No.	高浜2-2相ステンレス鋼の熱時効-4	事象：2相ステンレス鋼の熱時効
質 問	<p>(別冊-10タービン設備-1高圧タービン-4, 5, 7, 15頁) 翼環について熱時効への対応の記述がないことの原因（技術的根拠を含む）を示すこと。</p>	
回 答	<p>高浜1号炉 高浜1-2相ステンレス鋼の熱時効-8と同様の回答で御座います。</p>

No.	高浜2-低サイクル疲労-6 rev2	事象：疲労															
質 問	<p>(別冊-2熱交換器-2蒸気発生器-21頁) 蒸気発生器本体管板及び給水入口管台の疲労累積係数の算出根拠(解析モデル、材料物性、最大評価点の選定、応力分類、Ke係数、環境評価パラメータ、伝熱管最外周部の穴周りの応力算出法を含む)を提示すること。 また、疲労累積係数について、設計・建設規格による解析結果と環境疲労評価手法による解析結果が各々最大となる評価点の位置とその値を提示すること。</p>																
回 答	<p>蒸気発生器本体管板及び給水入口管台の疲労累積係数の算出根拠は以下の通りです。</p> <p>1. 解析モデル 解析モデルを添付1に示します。</p> <p>2. 材料物性値 材料物性値を以下に示します。</p> <table border="1" data-bbox="368 987 1417 1256"> <thead> <tr> <th rowspan="2">使用箇所</th> <th rowspan="2">材料</th> <th colspan="2">設計応力強さ</th> </tr> <tr> <th>S_m (MPa)</th> <th>温度 (°C)</th> </tr> </thead> <tbody> <tr> <td>給水入口管台</td> <td colspan="3" rowspan="2" style="border: 2px solid black;"></td> </tr> <tr> <td>管板及び管板廻り</td> </tr> </tbody> </table> <p style="text-align: center;"> 内は商業機密に属しますので公開できません </p> <p>3. 最大評価点の選定 解析モデル上の評価点及び設計・建設規格による最大評価点の選定結果を、添付2に示します。</p> <p>4. 応力分類 評価における荷重の組み合わせを以下に示します。また、応力評価のフローを添付3に示します。</p> <table border="1" data-bbox="416 1686 1369 1843"> <thead> <tr> <th>状態</th> <th>荷重の組合せ</th> </tr> </thead> <tbody>

蒸気発生器本体 疲労評価結果 管板及び管板廻り (評価点 : 1次側 R/R*=1.0)

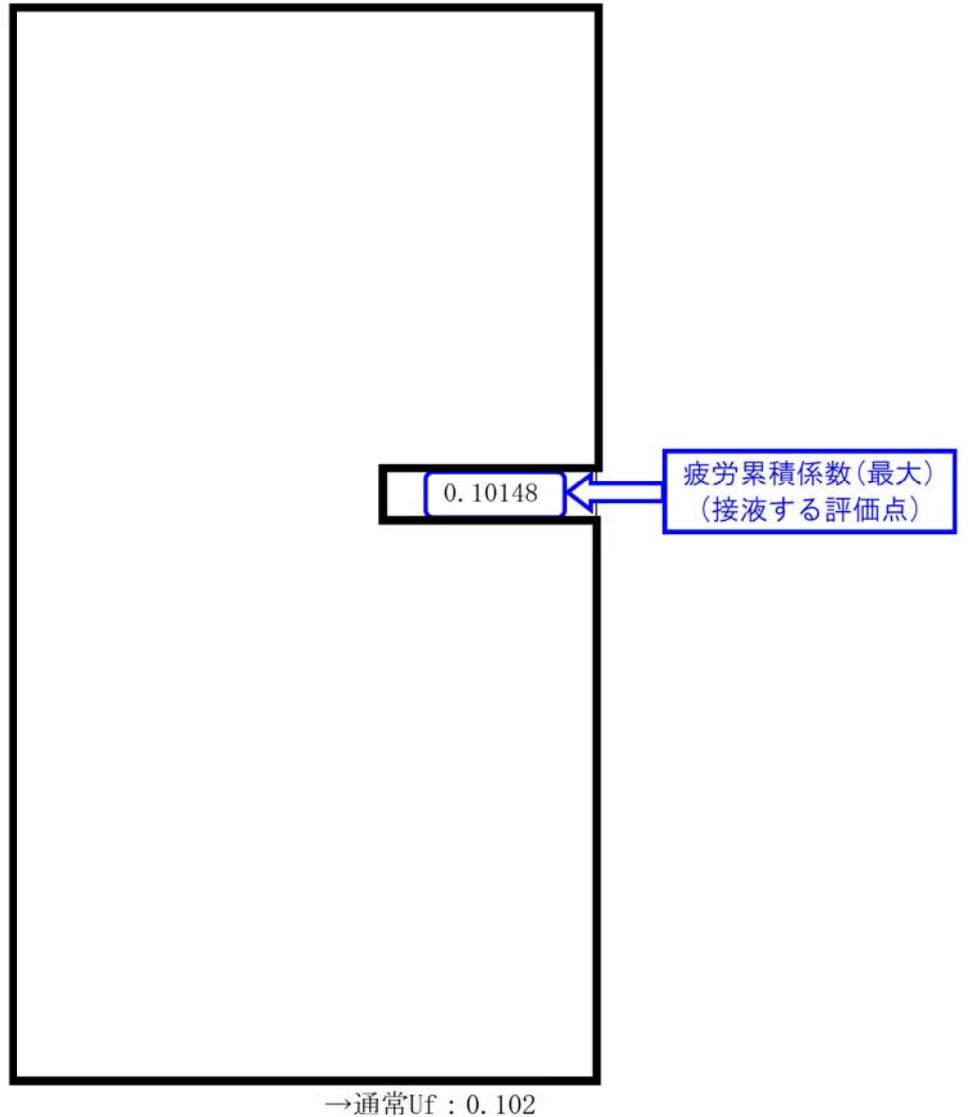
設計・建設規格による解析結果と環境疲労評価手法による解析結果が各々最大となる評価点の位置とその値を以下に示します。

→通常UF:0.115
